Puxador Linear – aplicação com fechamento vertical

Desenvolvimento de Produto

VISTA SUPERIOR

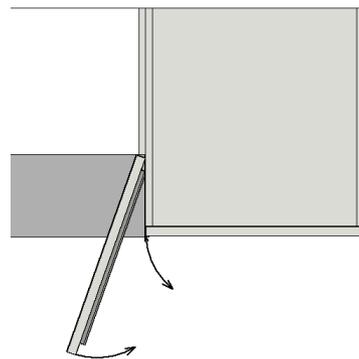
Informamos que quando um módulo com **puxador Linear** estiver ao lado de outro com profundidade maior, deve ser inserido **fechamento vertical** de no mínimo 30mm entre eles. O fechamento é essencial para criar uma distância entre os módulos, possibilitando a abertura total da porta. Sem essa distância a porta com puxador Linear não abre completamente, pois colide com a lateral do módulo ao lado.

COM FECHAMENTO:
PORTA ABRE TOTALMENTE

SEM FECHAMENTO: PORTA
NÃO ABRE TOTALMENTE

PERSPECTIVA

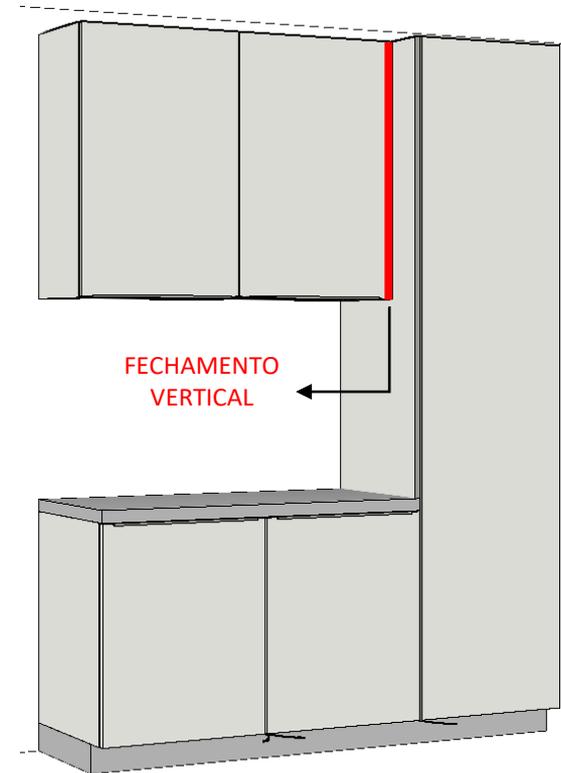
FECHAMENTO
VERTICAL
